1. PREAMBULE

1.1 Contexte législatif et déroulement de la procédure

La Métropole Nice Côte d'Azur a ainsi engagé une procédure de modification simplifiée n°1 du Plan Local d'Urbanisme Métropolitain, selon les dispositions des articles L.153-45 et suivants du Code de l'urbanisme.

2. EXPOSE DES MOTIFS ET OBJET DE LA MODIFICATION SIMPLIFIEE DU PLUM

« Article 37. Modalités de calcul des hauteurs

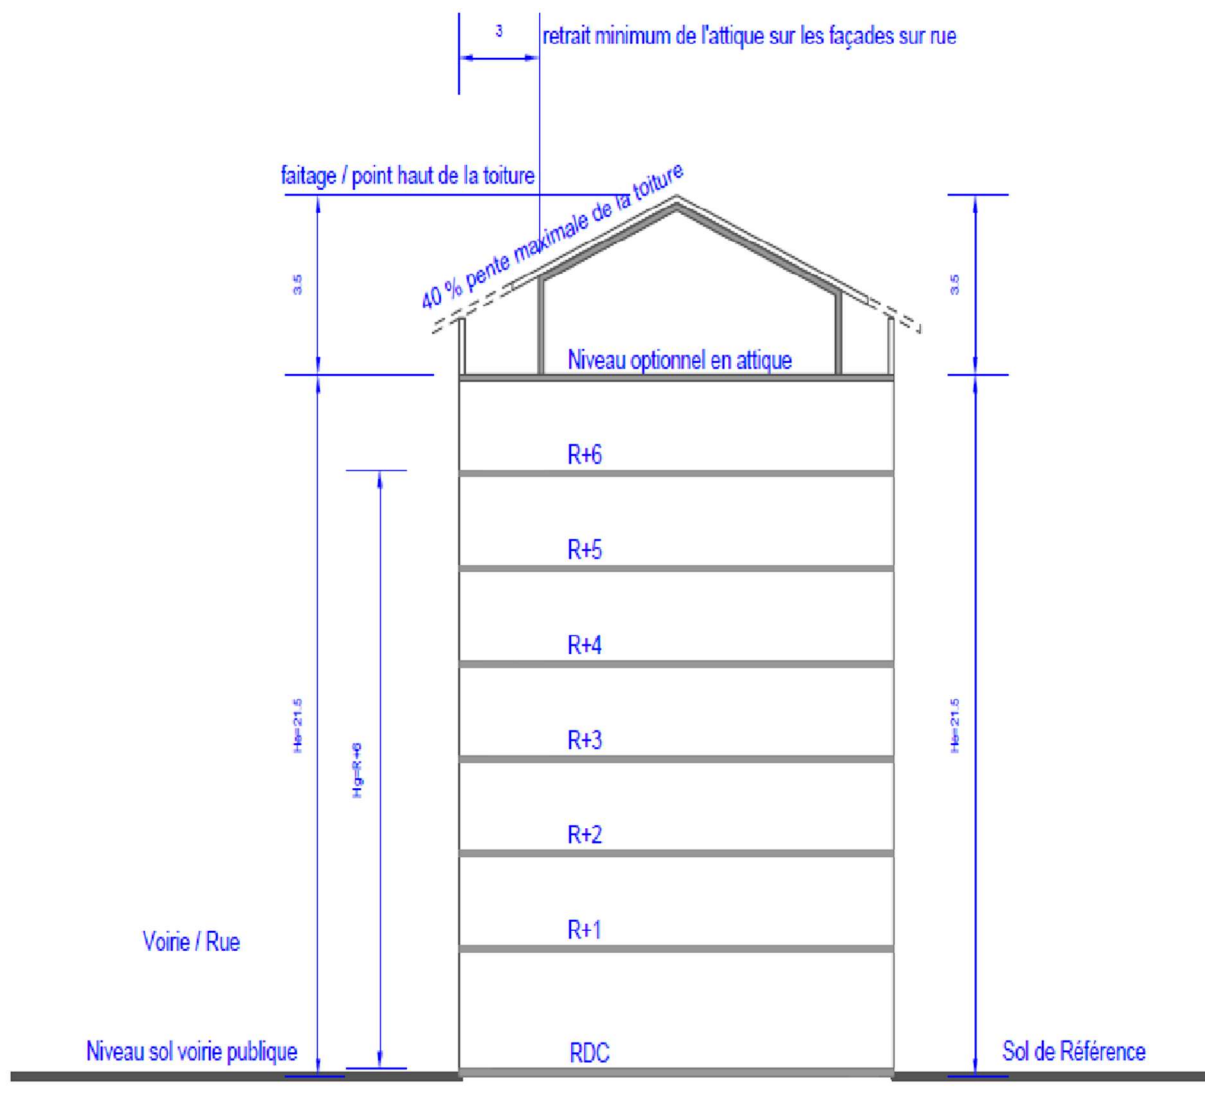
► **Aussi, le paragraphe dédié au calcul des hauteurs dans les zones inondables sera rédigé de la façon suivante :**

Par ailleurs, dans les zones soumises à un risque d'inondation, la hauteur des bâtiments sera calculée à partir de la hauteur de référence augmentée d'une valeur définie en mètre, telle que précisée dans le Plan de Prévention des Risques ou dans l'atlas des zones inondables « vallons niçois et plaine lagunaire ». Dans ces zones, pour le calcul de la hauteur en gabarit, le rez-de-chaussée correspond au rez-de chaussée surélevé, niveau le plus bas implanté au-dessus de la cote imposée par le Plan de Prévention des Risques ou découlant de la prise en compte de l'atlas des zones inondables. [...] »

2.1.5 Modification de l'article 37 des dispositions générales - paragraphe relatif à la hauteur en gabarit

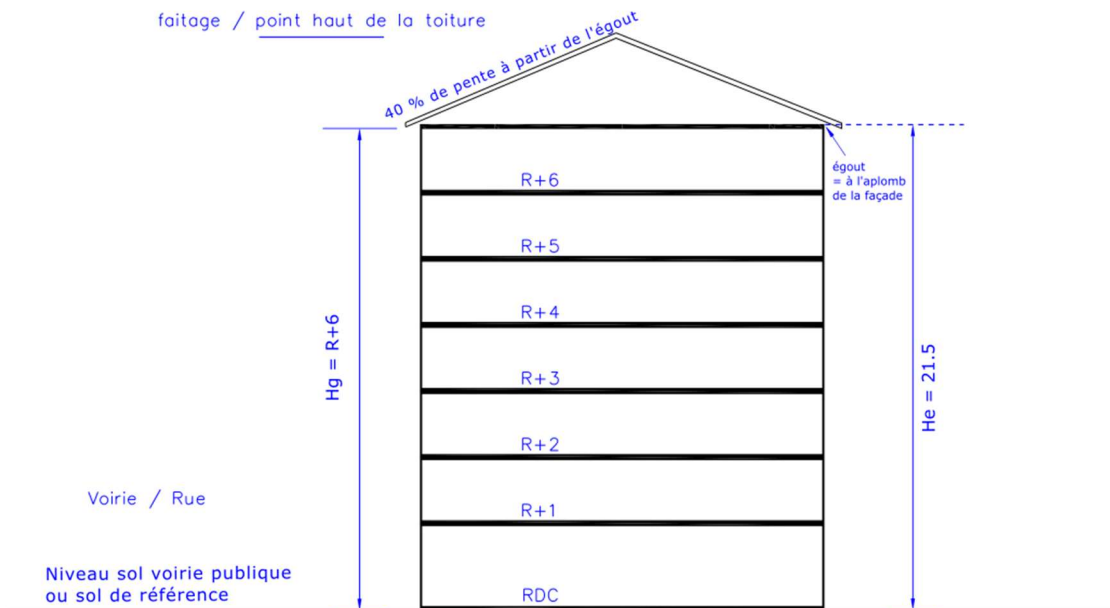
Le point de référence pour le calcul de la pente de 40% **sera alors pris à l'égout du toit théorique** ; égout qui sera indiqué par une flèche pour une meilleure lisibilité.

Un *Nota Bene* sera également ajouté afin de préciser que le schéma n'est qu'une illustration de la règle en matière d'enveloppe extérieure et qu'il n'empêche pas l'aménagement des combles.

► Aussi, le schéma illustratif sera modifié de la façon suivante :

Nota Bene : le schéma est illustratif, l'aménagement à l'intérieur de l'enveloppe bâtie, dont les combles, n'est pas concerné par la présente définition de la hauteur en gabarit

2.1.6 Modification de l'article 37 des dispositions générales – paragraphe relatif à la hauteur frontale

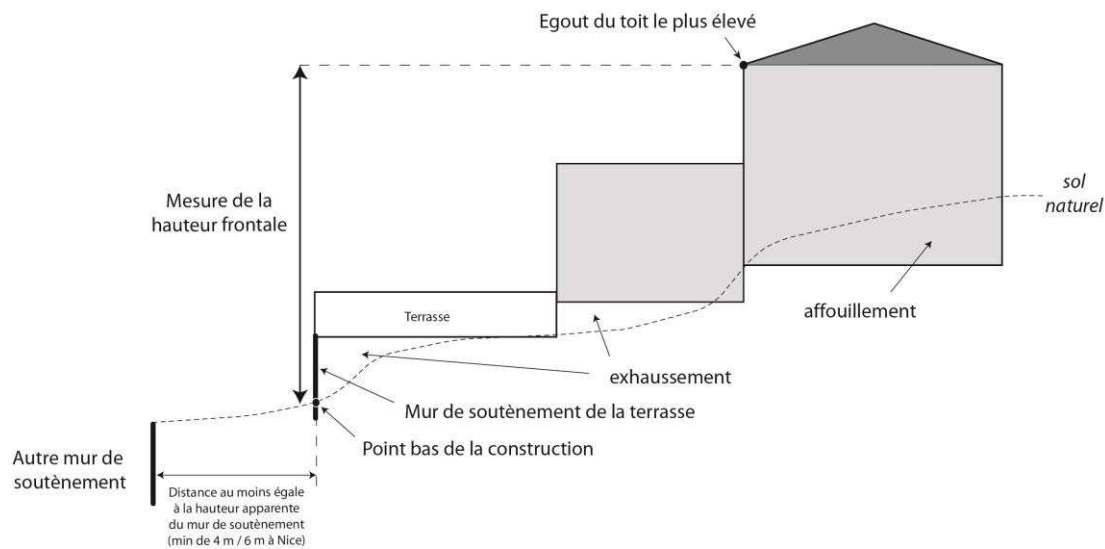
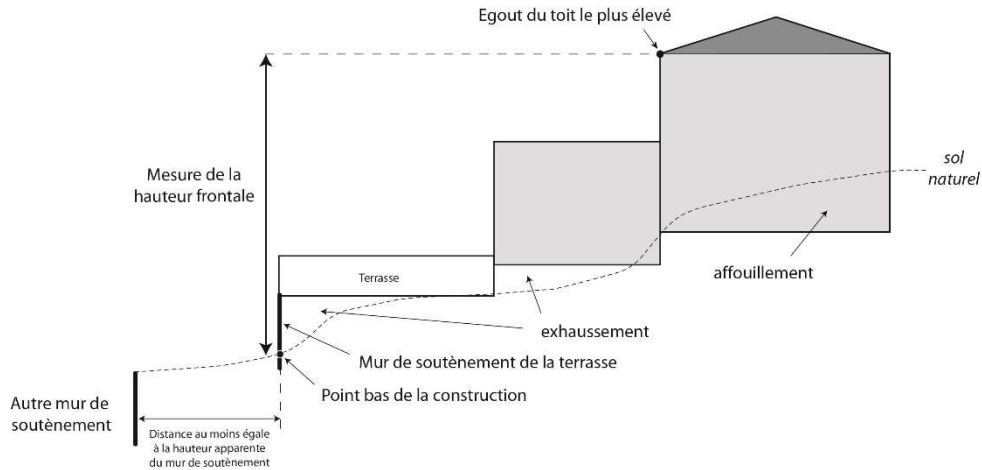
Le second paragraphe présente une erreur par rapport au schéma. Le texte évoque le « pied de façade la plus basse » alors que l'objectif de la hauteur frontale est la prise en compte de la hauteur de la construction dans son ensemble. Le schéma illustre bien cette volonté, la terrasse étant notamment intégrée au calcul de la hauteur.

En outre, toujours dans le second paragraphe, la différence d'altitude évoquée doit déterminer la distance entre le point le plus bas d'une construction et un mur de soutènement. Aussi, afin de clarifier cette définition, ces termes doivent être modifiés. Les notions « inférieure » et « minimum » doivent donc être corrigées en conséquence, permettant de faciliter la lecture de la définition.

Enfin, le schéma doit être allégé par la suppression de la mention « *min de 4 m / 6 m à Nice* ». En effet, suite aux corrections apportées au texte de la définition de la hauteur frontale, il n'apparaît plus opportun d'apporter ces précisions sur le schéma.

► Aussi, le schéma de l'article 37 sera modifié de la façon suivante :

→ Secteur du Malvan – zone Na

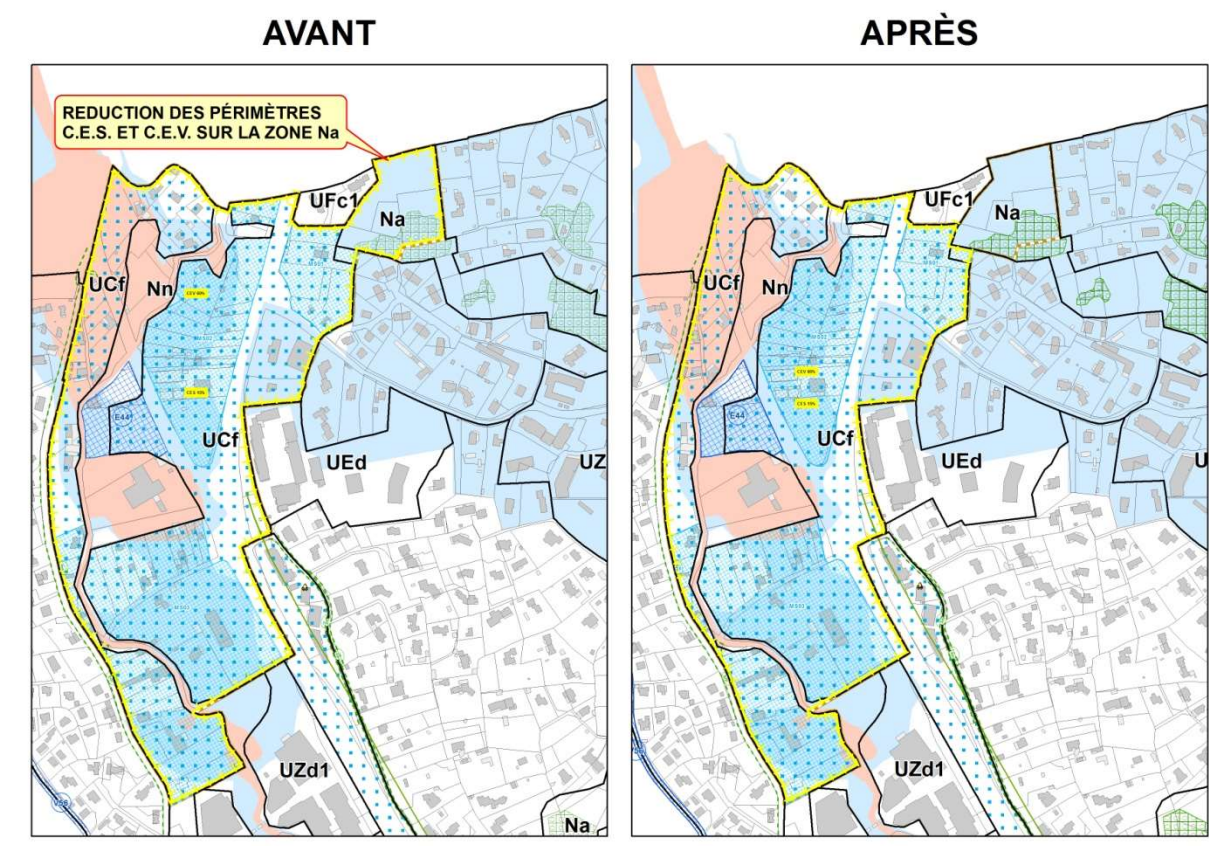
Réduction des périmètres de reports graphiques relatifs au coefficient d'emprise au sol (CES) et au coefficient d'espaces verts (CEV) pour en extraire la zone Na.

La délimitation des périmètres de reports graphiques relatifs au coefficient d'emprise au sol (CES) et au coefficient d'espaces verts (CEV) reportés sur le plan de zonage du PLUm a été faite sur la base du périmètre de l'OAP du Malvan.

► Aussi, il est proposé de modifier le plan de zonage de la façon suivante :

→ Inscription d'une zone Udc le long de l'avenue des Alpes, classée en UCd au PLUm approuvé

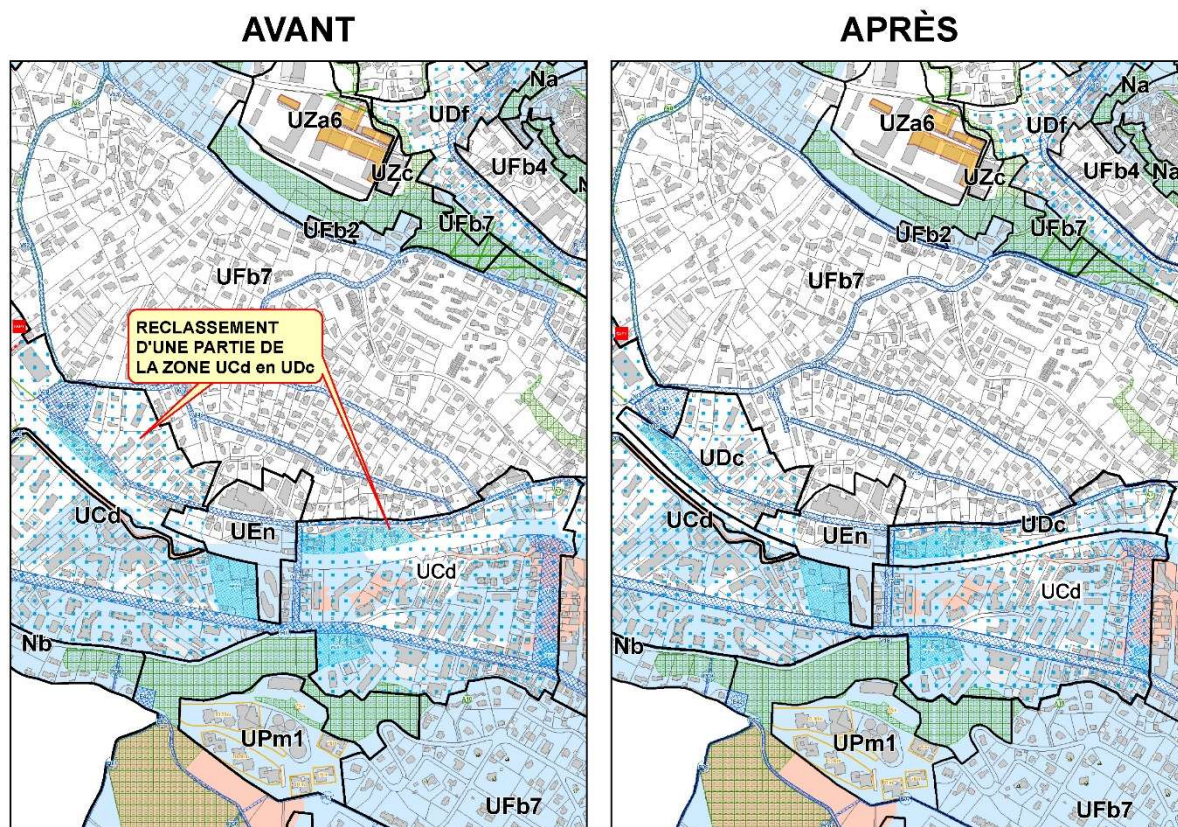
Dans le PLU communal, les dispositions réglementaires inscrites sur ce secteur prenaient en compte la situation topographique du quartier.

En effet, situé en contre-haut de l'avenue des Alpes et en pied de colline du plateau des Vallières, les dispositions alors en vigueur avaient pour objectif de permettre à ce secteur d'évoluer en épousant la pente et de ne pas créer une frontalité excessive avec le tissu pavillonnaire existant en haut de colline, et donc de préserver la qualité visuelle de l'arrière-plan paysager de cette partie du territoire communal.

► Aussi, il est proposé de modifier le plan de zonage de la façon suivante :

→ **Modification du périmètre de mixité sociale en zone UEn le long de l'avenue des Alpes**

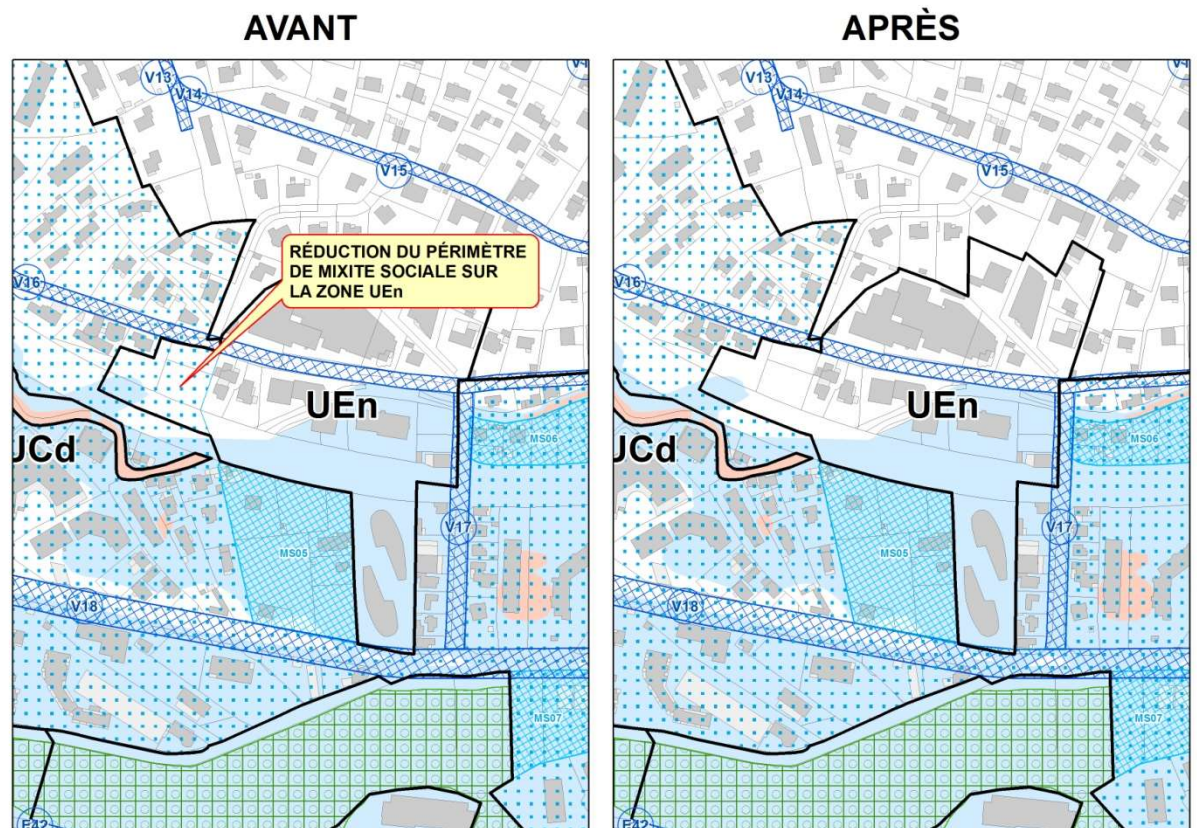
Les dispositions réglementaires pour la zone UEn indiquent que cette zone est à vocation d'accueil d'équipements collectif et de services publics.

Les constructions d'habitation ne sont donc pas autorisées dans cette zone.

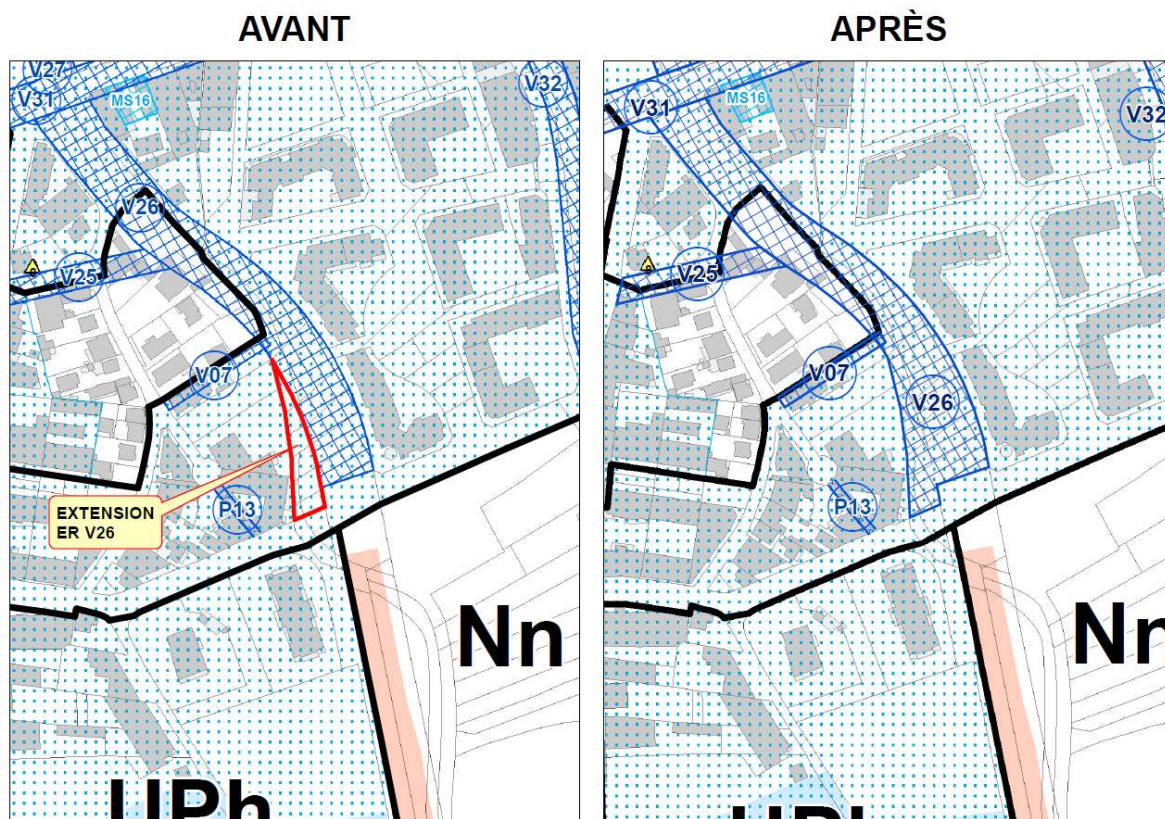
Au projet d'écoquartier de la Villette, il a été décidé, dans le cadre du schéma directeur d'aménagement et de renaturation de la rivière La Cagne, de restaurer la continuité écologique et hydromorphologique de cette rivière en renaturant les berges. Cette volonté de retrouver une trame verte et bleue en cœur de ville se traduit par la volonté de restructurer la voie Louis Négro en projetant la réalisation d'un parc linéaire intégrant les mobilités douces dans la continuité des allées déjà réalisées (allée des saules et allée des tilleuls) assurant ainsi une promenade piétonne le long de la Cagne.

Le tracé de cet emplacement réservé au PLUm approuvé, dans sa partie sud, au contact du parc des Canebiers et aux débouchés des allées des saules et des tilleuls, ne permet

pas de restructurer cette voie. Il ne permet pas d'imposer un recul des futures constructions nécessaire à la poursuite de la continuité des chemins piétonniers et cyclables projetée dans le cadre d'une requalification des espaces publics et d'une modification du schéma de circulation en centre-ville (en lien avec le projet de réalisation de la ligne T4 du Tram).

Aussi, par la rectification du tracé de cet emplacement réservé permettra :

→ Site gabaritaire « Les Gerles »

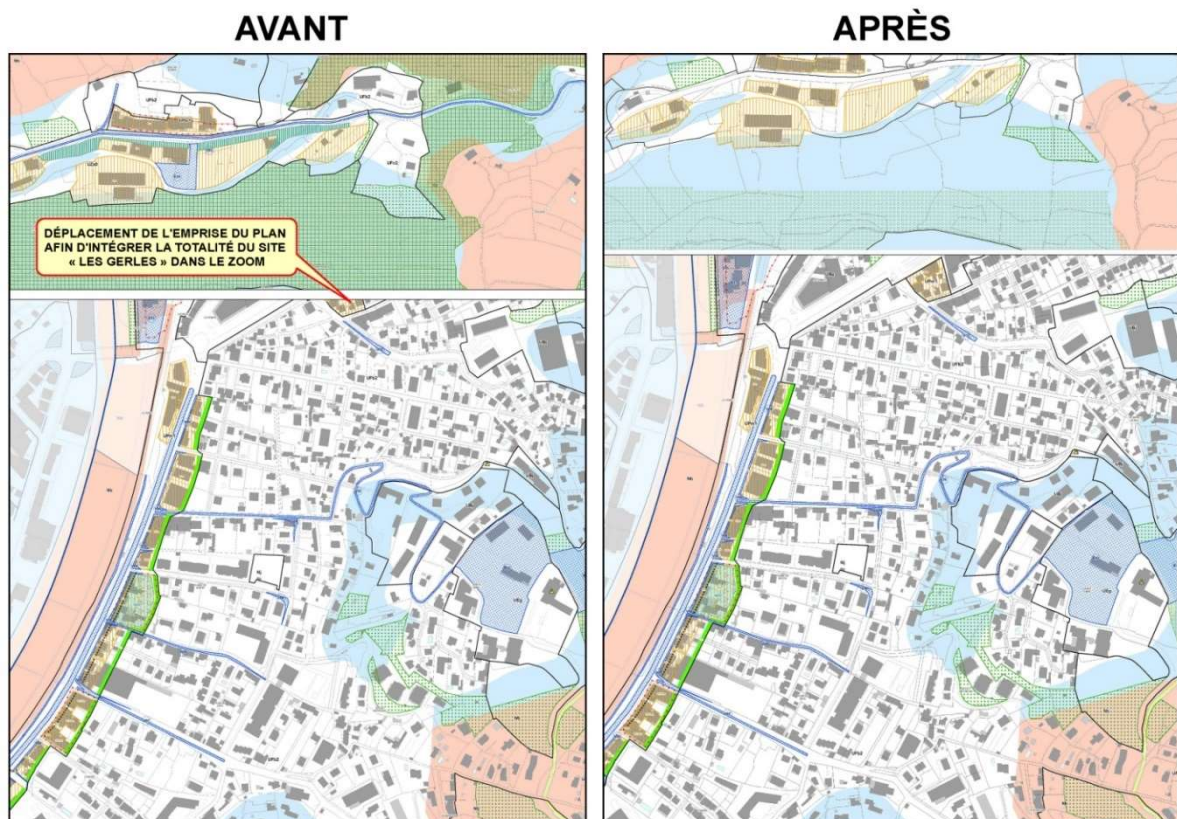
Rectification d'une erreur matérielle sur le zoom n°2 du plan de zonage du PLUm approuvé de la commune de La Trinité concernant le site « Les Gerles ».

► Aussi, il est proposé de modifier le plan de zonage de la façon suivante :

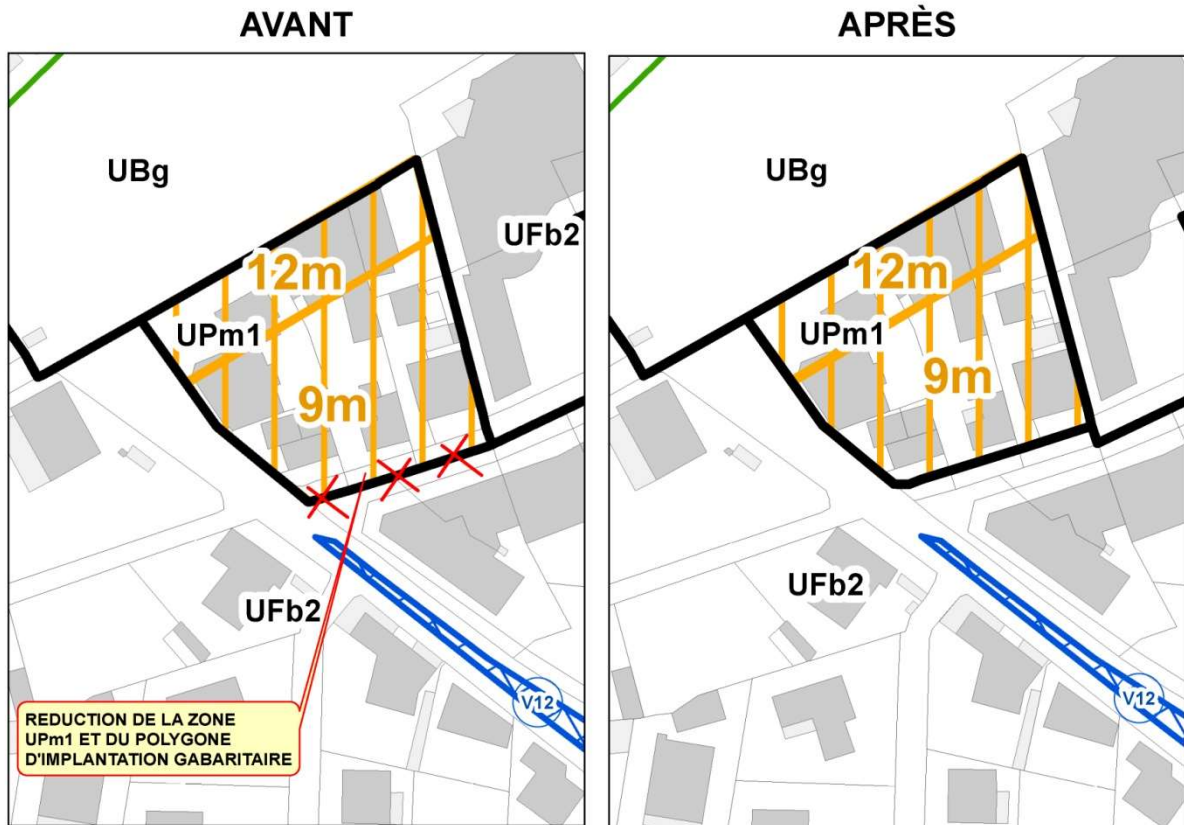
D'autre part, sur le même secteur « Les Gerles » à La Trinité, il est proposé de corriger le contour de la zone en excluant les parcelles qui constituent la voie afin d'offrir une meilleure lisibilité du plan de zonage.

► Aussi, il est proposé de modifier le plan de zonage de la façon suivante :
